**DOC. SAGE/SIA\_INT/001/2017**

**Progetto di prospezione geofisica (sismica 2D)  
finalizzato alla ricerca di idrocarburi**

**Controdeduzioni alle osservazioni pervenute dal  
Comune di Niscemi (CL)**

**Controdeduzioni alle osservazioni pervenute dal Comune di  
Niscemi (CL)**

**Figura 1-2: riferimento norme DIN 4150**

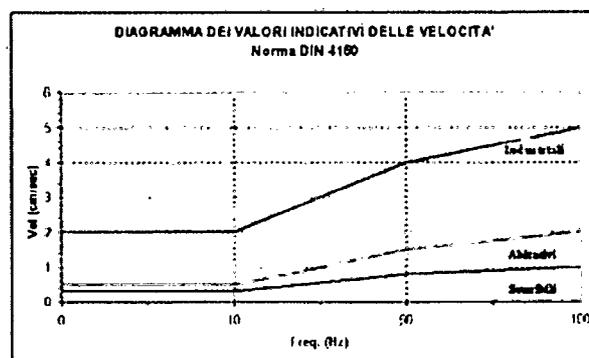
*Il centro abitato di Niscemi risulta compreso tra le direttrici "L" ed "M NO". È evidente che l'area compresa tra queste due linee è quella a maggior pericolosità e rischio sia idrogeologico/geologico che sismico, stante che dalla cartografia del PAI le maggiori aree a pericolosità P4 e rischio molto elevato R4 si trovano in prossimità della città e di ciò il progetto ne dà atto, stante che la linea "M NO" comprende un tratto definito "non fattibile", riportata nelle tavole di progetto di colore rosso, che attraversa l'area a maggiore pericolosità P4, che è l'area della frana del 12/10/1997 che ha colpito l'abitato di Niscemi che ancora oggi presenta problematiche non risolte e che è costata diverse decine di milioni di euro con la demolizione di un intero quartiere (SS. Croci). Diversi studi, riportati in letteratura geologica, non escludono, che questo tipo di indagine, sia con esplosivo che con metodo vibroseis, possono influire sugli equilibri tettonici e/o geologici del territorio. Dall'analisi sopra effettuata sorgono a questa Amministrazione una serie di perplessità e di dubbi sul reale rischio che la popolazione ed il centro abitato di Niscemi potrebbe correre dal momento in cui vengono iniziate le prospezioni previste in detto progetto, con il grave rischio di ripresa del movimento franoso, al momento quiescente, che è costato diversi milioni di euro allo Stato e per fortuna, non essendoci state vittime o feriti, solo grandi disagi alla popolazione, o peggio ancora innescare movimenti tellurici, le cui conseguenze sono facilmente immaginabili.*

In merito all'energia rilasciata nelle fasi dell'acquisizione sismica in oggetto di studio, va sottolineato che le attività di energizzazione verranno svolte nel rispetto delle linee guida identificate dalla normativa "DIN 4150" per quanto riguarda la quantificazione delle vibrazioni immesse nel terreno, la loro possibile interferenza con manufatti e la conseguente identificazione delle distanze di sicurezza da adottare nel posizionamento dei punti di energizzazione rispetto agli edifici.

La seguente **Figura 1-2** mostra i valori di riferimento stabiliti dalla norma DIN 4150.

**Figura 1-5: schema situazione geologica generale (Fonte: Enimed)**

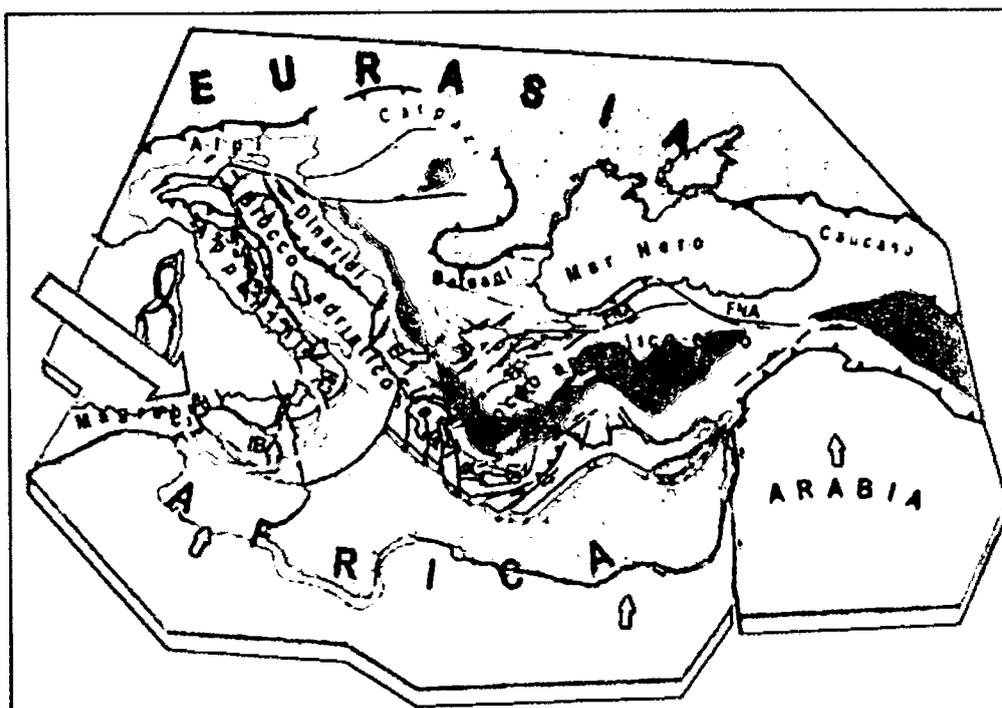
*Tra le direttrici "I" ed "L", "cartograficamente", viene individuata la linea di faglia sopra indicata, lungo le stesse sono previsti test sia con esplosivo che con il metodo vibroseis e la massa battente. La distanza, "cartografica" tra una linea e l'altra è di circa 2000 ml, vi potrebbe essere il rischio di far detonare l'esplosivo direttamente nella faglia? Col grave rischio di rompere il già delicato e precario equilibrio esistente?*

Come riportato dal documento del Comune di Niscemi e mostrato in **Figura 1-5** e **Figura 1-6**, la piana di Gela è interessata dalla presenza di un sistema di faglie sepolte che delimita il fronte della **Falda di Gela**.

Tale faglia rappresenta il fronte esterno della catena Maghrebide-Appenninica e fa parte del complesso sistema tettonico associato alla convergenza delle placche africana ed euroasiatica.
